Änderungsanleitung für AE 38 S2a

Änderung AE 38 S 2 a
Original (PTT+VOX) Automatik auf
nur PTT-Betrieb für ältere Geräte

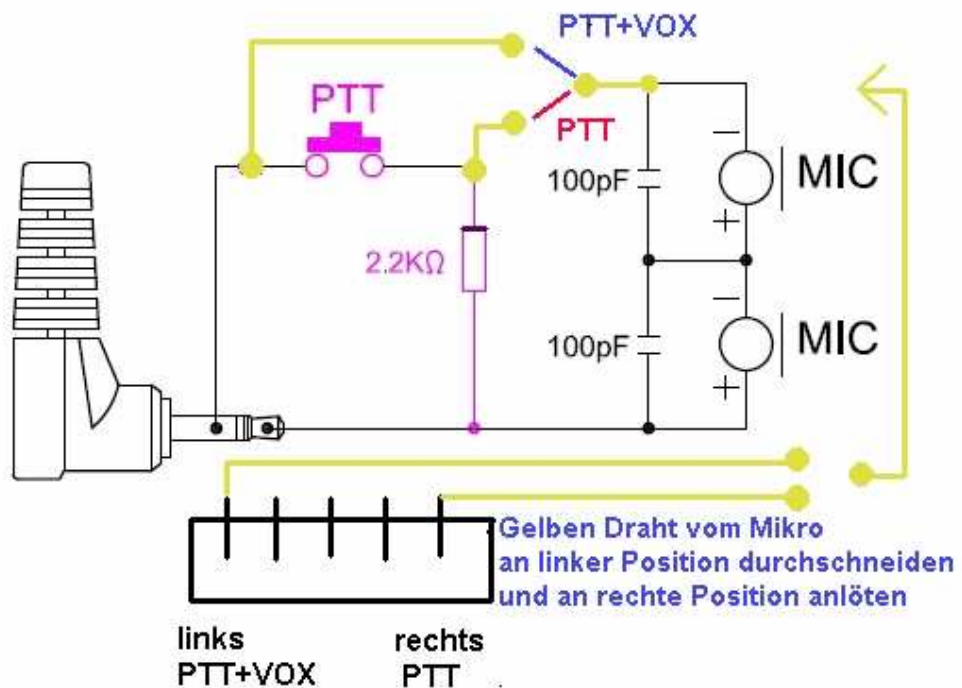
Problem: Die neue Schaltung des AE 39 S 2 a erlaubt **VOX und / oder PTT** Betrieb vom Headset aus ohne Umschalten (Programmierung am Funkgerät entweder auf PTT oder VOX)

Nicht alle älteren Funkgeräteschaltungen akzeptieren diese neuere Schaltung. Es kann sein, dass ältere Funkgerätekonzepte nach dem Einstecken bereits mit „Dauersenden“ reagieren.

Abhilfe: Umbau des Headsets von PTT + VOX auf „**Nur PTT**“ Betrieb

Verbindungsbox des AE 38 S2a öffnen. Box so hinlegen, dass das Funkgerätekabel nach unten zeigt. Oben links ist dann der Mikrofonanschluss.

Den gelben Draht vom Headset oben links am Pfostenstecker durchtrennen.

Den durchtrennten gelben Draht nun ganz rechts am Pfostenstecker anlöten

Nun arbeitet nur noch die PTT Taste und das AE 38 S2a arbeitet auch mit älteren Funkgeräteschaltungen und mit fast allen Fremdfabrikaten.
